Stellungnahme Radvorrangroute Brand – Lintertstraße

Die Aachener Verkehrsverbände „Projektwerkstatt Fahrradfreundliches Brand“, der ADFC Aachen, "Fahrradfreundliches Haaren" und die ADFC Stadtteilgruppe Eilendorf halten die bei der BürgerInneninformation am 24.08.2022 ^[i] vorgelegte Planung zur Lintertstraße insgesamt für ungeeignet, um die Ziele einer Radvorrangroute zu erfüllen. Zwar sind in Teilen gute Ansätze zu erkennen, etwa die Einmündung Fliederweg nach Radentscheid-Standard sowie die separierte Führung zwischen Fichte- und Schönforststraße. Gut ist auch, dass die Anwohnenden des Wohngebiets Rosenweg / Auf dem Plue durch eine fahrradtaugliche Rampe einen direkten Zugang Richtung Innenstadt erhalten. Davon abgesehen, kann die Planung aber nicht überzeugen.

Lageplan 0

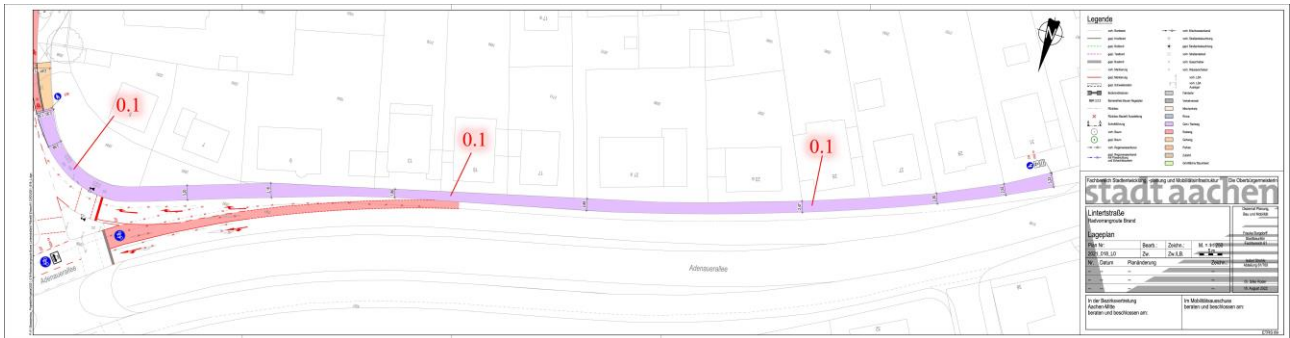
0.1 Es ist völlig unerklärlich, warum der vorhandene 1,5 m breite Schutzstreifen an der Adenauerallee aus Richtung Beverau zur Lintertstraße entfallen soll und der Radverkehr auf einen viel zu schmalen, unebenen Gehweg „Radfahrer frei“ mit Breiten von minimal 1,86 m mit einer unübersichtlichen Kurve und Hindernissen (Laterne­nmasten, Schildern, Hecken) geleitet wird.

Lageplan 1

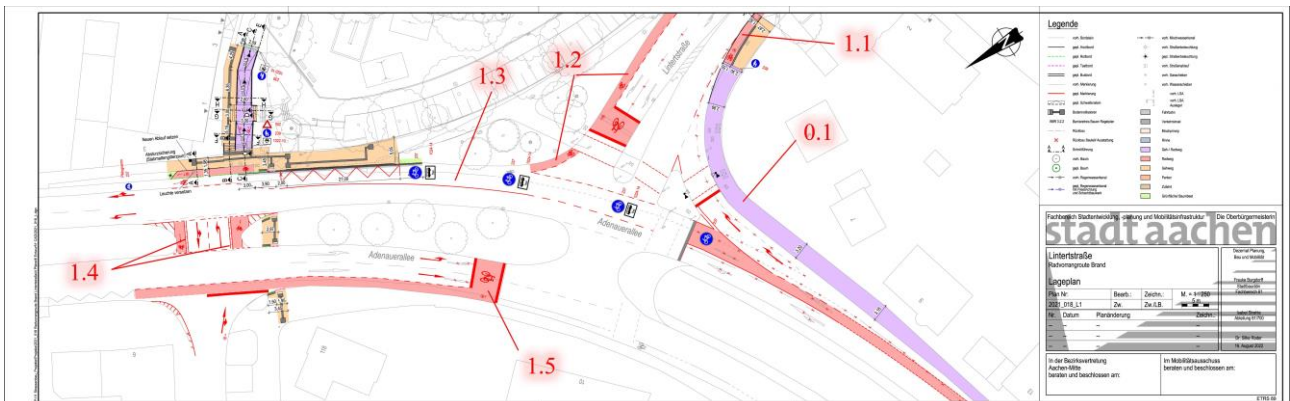
- 1.1 Aus Fahr­rich­tung Altstraße -> Adenauerallee -> Lintertstraße wird die Planung die Situation im Vergleich zu heute verschlechtern, da der Schutzstreifen zu Beginn der Lintertstraße entfällt und die Fahr­bahn hier verschmälert wird (siehe auch Lageplan 2). Der Gehweg „Radfahrer frei“ aus Richtung Beverau erhält eine Einfädelungsspur in die Lintertstraße, welche Vorfahrt gegenüber der Radvorrangroute andeutet. Dies kann nicht gewollt sein und steht im Widerspruch zum Ziel der Radvorrangroute „durchgängiger Vorrang“.

- 1.2 Der nur 1,5 m breite Schutzstreifen im Kurvenbereich von der Lintertstraße in die Adenauerallee ist gemäß H-RSV 2021 auf ganzer Länge auf mindestens 2 m zu verbreitern, da Kfz hier häufig die Kurve schneiden und den Radverkehr gefährlich abdrängen (siehe auch Lageplan 2).

- 1.3 Für aus der Lintertstraße rechts abbiegende Kfz-Fahrende ist nicht intuitiv erkennbar, auf welcher Spur der Adenauerallee sie fahren sollen. Um den Verlauf und den Status der Radvorrangroute zu verdeutlichen sollte der für Busse freigegebene Radweg bis zur Bushaltestelle / Abzweig Altstraße deshalb rot eingefärbt werden.

- 1.4 Die im Bereich der Mittelinsel vorgesehenen baulichen Hindernisse zwischen Radverkehrs­anlage und Aufstellfläche für Kfz sollten entfallen, da hier keine parkenden Kfz zu erwarten sind, keine hohen Kfz-Fahr­geschwindigkeiten auftreten und Kfz nur links abbiegen und somit die Radverkehrs­anlage nicht

schneiden würden. Vielmehr stellen diese eine unnötige Gefahrenquelle für den Radverkehr beim Abbiegevorgang im Kurvenbereich dar, da die Radverkehrsanlagen sehr schmal erscheinen.

- 1.5 Um die Sicherheit der Aufstellfläche für den Radverkehr zu gewährleisten sind die Ampelschaltungen für Linksabbieger und Geradeaus zu harmonisieren. Wünschenswert wäre eine rückwärtszählende Sekundenanzeige bis zur nächsten Grünphase, damit die Aufstellfläche gefahrlos angefahren werden kann.

Lageplan 2

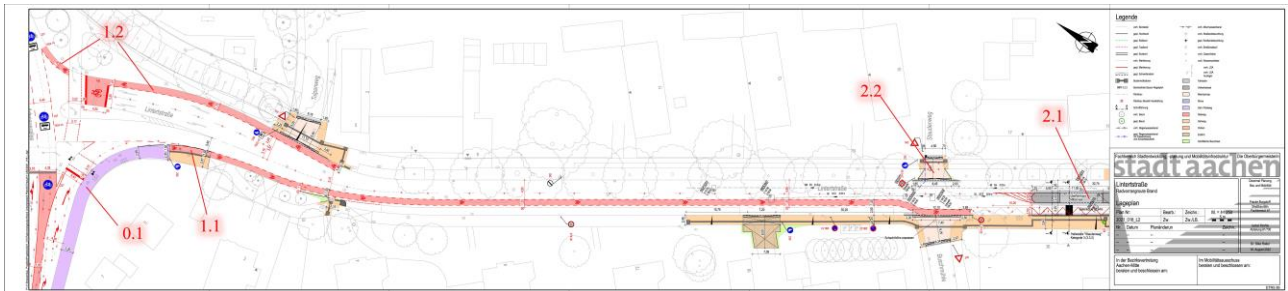
- 2.1 Die geplante Mittelinsel im Bereich der Bushaltestelle Staudenweg stellt eine erhebliche Gefahr für den Radverkehr auf der Fahrbahn dar, da es regelmäßig zu riskanten Überholvorgängen durch Kfz kommen wird, wenn diese vor der Verengung den Radverkehr überholen wollen. Von daher ist der Schutzstreifen durchgängig auch im Bereich der Mittelinsel zu markieren (s. ERA 2010, Seite 23). Hierfür ist die Fahrbahn zu Lasten des überbreiten südwestlich gelegenen Gehweges (> 2,5 m) auf $\geq 3,75$ m zu verbreitern. Sollte dies nicht möglich sein, so muss die Mittelinsel zum Schutz des Radverkehrs im Verlauf der Radvorrangroute entfallen.

- 2.2 Der Staudenweg sollte zum Schutz des Radverkehrs auf der Lintertstraße für den Kfz-Verkehr abgebunden werden, da die Sichtbeziehungen aufgrund des Baumbestandes sehr schlecht sind und der Staudenweg für die Anbindung des dahinterliegenden Wohngebietes nicht erforderlich ist.

Lageplan 3

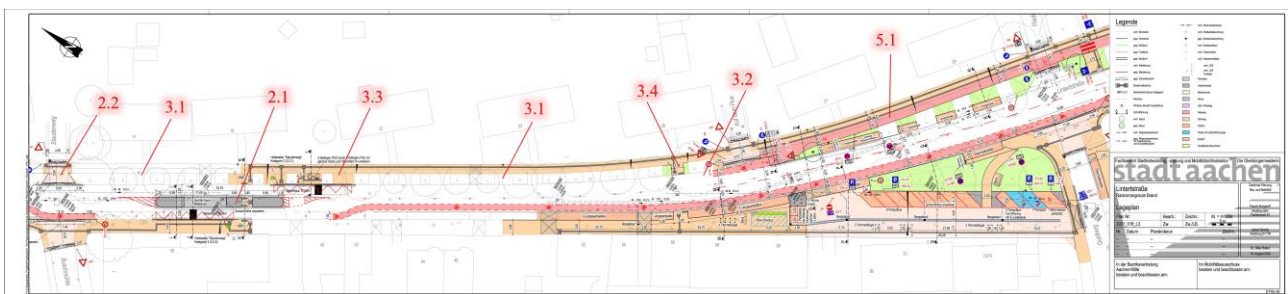
- 3.1 Zur Reduzierung der Gefahr von lebensgefährlichen Dooringunfällen im Gefällebereich der Lintertstraße sind die Parkplätze im Bereich des schützenswerten Baumbestandes zu entfernen, da hier keine Radverkehrsanlagen geplant werden. Dies dient auch dem Baumerhalt in Zeiten der Klimakrise bei langen Trockenperioden.
- 3.2 Der Schutzstreifen stadteinwärts in Höhe der Straße Auf dem Plue ist bis zu dem Punkt zu verlängern, wo die Breite der Kernfahrbahn 5 m unterschreiten würde.
- 3.3 Wieso sind im Bereich der verlegten Bushaltestelle zusätzlichen Bodenversiegelungen im Bereich des geschützten Baumbestandes möglich und beim Radweg nicht?
- 3.4 Wieso sind bei der Querungsstelle für den Fußverkehr zusätzlichen Bodenversiegelungen im Bereich des geschützten Baumbestandes möglich und beim Radweg nicht?

Lageplan 4

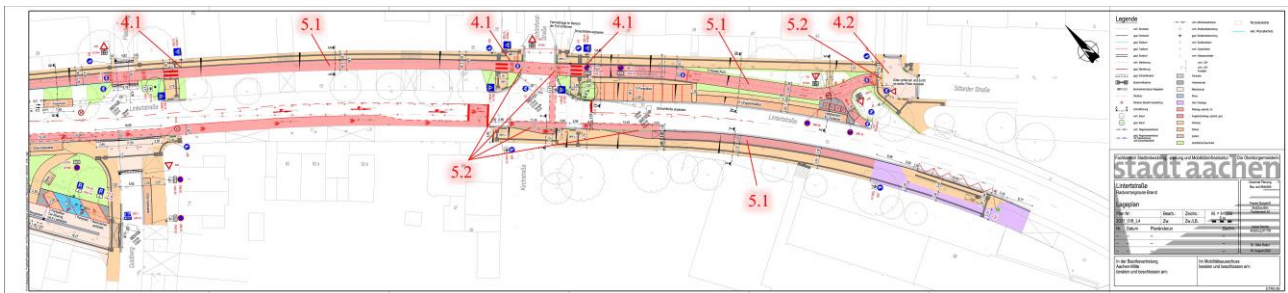
4.1 Die drei Fußgängerüberwege (Zebrastrifen) im Verlauf des geplanten Radweges fördern nicht die Sicherheit und Leichtigkeit des Fußverkehrs, da diese nicht im Bereich der anschließenden Kfz-Fahrbahn fortgesetzt werden. Dies stellt eine unverhältnismäßig starke Behinderung des Radverkehrs dar und widerspricht dem Gleichbehandlungsgrundsatz der Verkehrsarten bzw. der eigentlich geplanten Förderung des Radverkehrs im Verlauf der Radvorrangroute. Weiterhin stellen die Beschilderungen des Zebrastrifens eine erhebliche Gefahrenquelle für den Radverkehr dar, da diese nicht in ausreichendem Abstand aufgestellt werden sollen; erforderlich sind $> 0,50$ m zum Radweg.

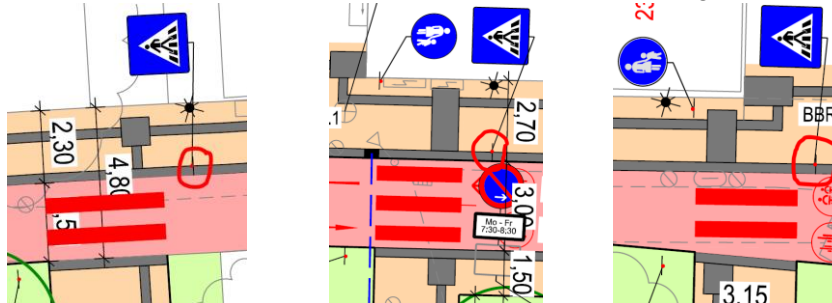
4.2 Der unübersichtliche und gefährliche Kreuzungsbereich Sittarder Straße / Fichtestraße ist grundsätzlich zu überarbeiten, da die Planung nicht die Ziele einer Radvorrangroute mit „Vorfahrt in Nebenstraßen“ erfüllt. Zudem müsste der Radverkehr hier zukünftig eine unkomfortable Anrampung überwinden. Um entlang der Radvorrangroute Vorfahrt für den Radverkehr zu ermöglichen, sollte nur der Gehweg über die Fichtestraße auf der nordöstlichen Seite der Achse Lintertstraße / Sittarder Straße aufgepflastert werden und für Kfz hier „Vorfahrt achten“ gelten. Somit könnte die Anrampung im Verlauf der Radvorrangroute entfallen und eine ebene Asphaltfläche entstehen. Weiterhin sollte geprüft werden, ob der Gehweg in der Außenkurve von Fichtestraße zur südwestlichen Seite der Sittarder Straße nicht bei der Querung des Radweges unterbrochen bzw. die Fahrradstraße ohne Kfz Freigabe bis zur Schönforststraße durchgeführt wird, damit eine komfortabel zu befahrende, durchgängige Asphaltfläche hergestellt werden kann. Wenn Vorrang für den querenden Fußverkehr gewünscht werden sollte, könnte hier ein Zebrastrifen markiert werden.
